**Avis délibéré
de la Mission régionale d'autorité environnementale
Provence-Alpes-Côte d'Azur**

**sur le projet de création de centrale photovoltaïque au lieu-dit
Les Fumades sur la commune de Mallemort (13) - Permis de
construire**

**N° MRAe
2021APPACA61/2985**

Figure 2: Plan de masse du projet (source: Étude d'impact)

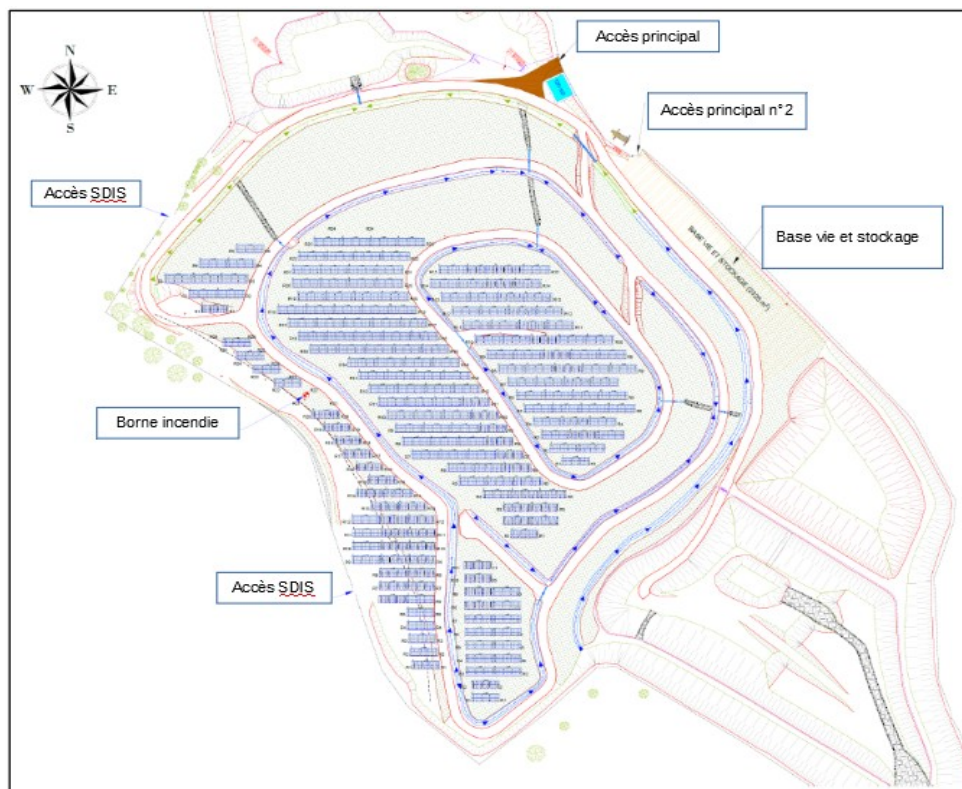
La MRAe relève que le projet n'est pas évalué dans son ensemble (cf. article L.122-1-III-5° du code de l'environnement⁵), compte tenu du fait que le raccordement n'est pas intégré au projet. L'ensemble des travaux de raccordement au réseau public sera réalisé par l'exploitant ENEDIS. Le dossier précise qu'une étude détaillée de l'ouvrage de raccordement sera engagée par le gestionnaire du réseau de distribution après l'obtention du permis de construire du parc.

La MRAe recommande de revoir le périmètre de projet en intégrant le raccordement électrique externe du poste de livraison au réseau public (tracé et nature des travaux) et de reprendre l'analyse des incidences environnementales en conséquence.
